品番	SS261BNBR	品名	寒冷地用ヒーター付防露式手洗付密結形ロータンク	1 / 4
----	-----------	----	-------------------------	-------

■互換性に関する注意情報

### 件名 タンク整流ジャバラについて

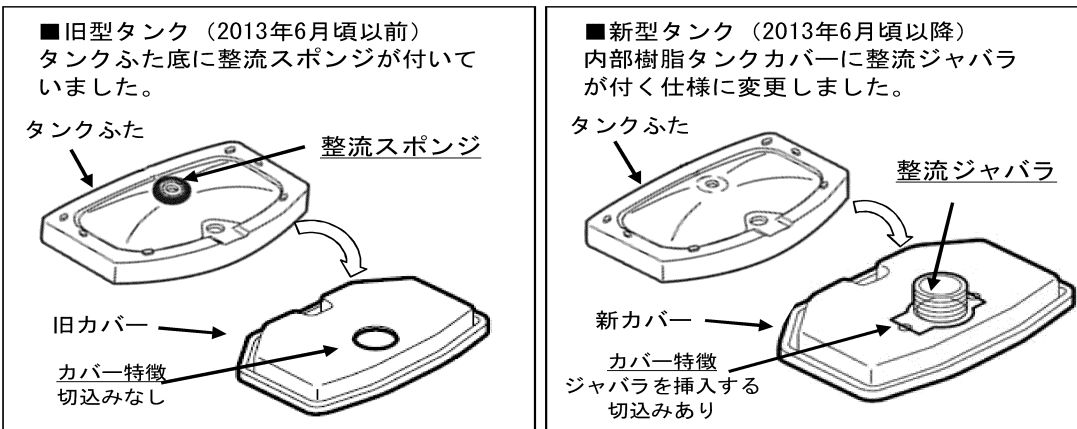
#### タンクふた底の違い

■対象製品のタンクふたには、ふた底に整流スポンジが付いているものと、付いていないものがあります。2013年6月頃から順次整流ジャバラ式に切り替えられています。(新旧でカバー形状は異なりますが、整流ジャバラのみの取り替えは可能です)

- 現行製品は整流ジャバラ式に切り替わっていますので、整流スポンジは付いていません。
- 現在のタンクふた、陶器タンク式、内部樹脂タンク式、内部樹脂カバーのみの補修品には、整流ジャバラが付いていますので、補修の際、タンクふた底に整流スポンジが付いている場合は、はがして整流ジャバラ式に切り替えてください。
- 整流スポンジを付けたまま整流ジャバラ仕様のカバーを付けると、ふたが浮いてがたつきや漏水の原因となりますので、必ず整流スポンジは、はがしてください。
- 既に整流ジャバラが付いている製品に対して、補修品を手配すると整流ジャバラがだぶる場合があります。その場合は破棄ください。
